设计文件。单体设计

常见问题

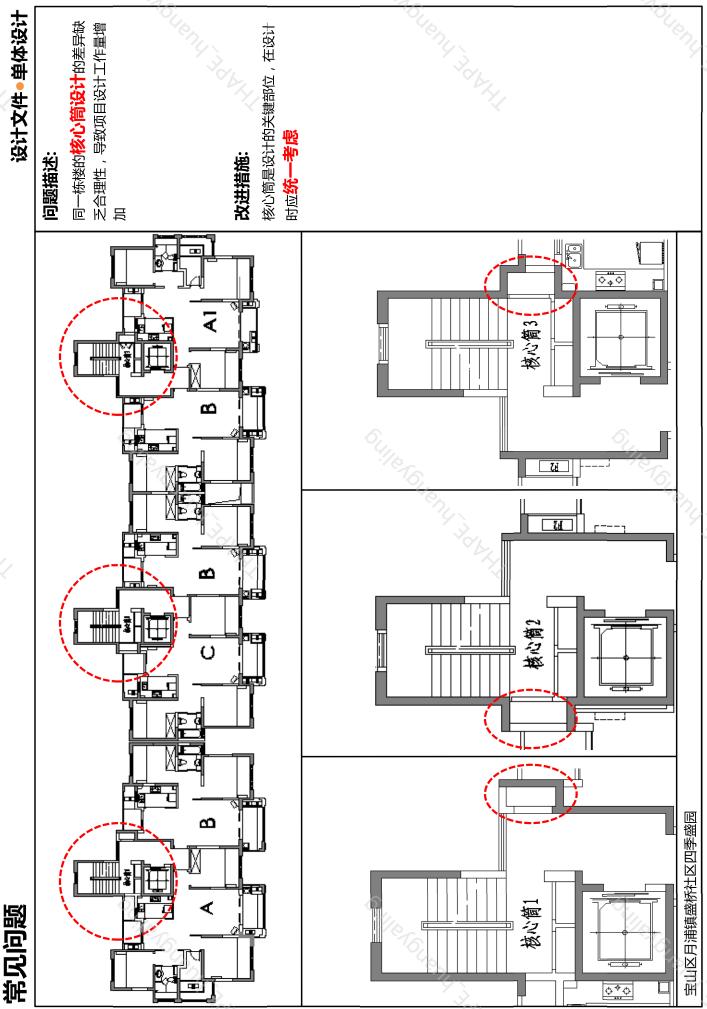
1. 没有公共空间, **电梯检修**不便; 1. 公共用途的设备及空间,应由公 2. 设置电梯门挡水槛,并考虑基坑 3. 通往卧室的过道净宽过宽,增加 共部位进入,便于使用及检修 2. 电梯紧靠阳台, 易进水 3. 设计时宜减少交通面积 了交通面积 问题描述: 改进描稿: 拼火 交通面积过大 建议修改 卫生间2 卫生间2 発 齊 即海 φ*φ $\phi^{\phi}\phi$ 厨房2 厨房2 郊厅 碎 上海宝山区某项目 強強 牽 五 MI 电梯突发故障、检修时需穿越小业主的起 型 下18多 H-0.200 海路电梯 0 φ*****φ 鸜 居室,不合理 江苏常熟某项目 36 原房1 合 Ξ を開発 包田
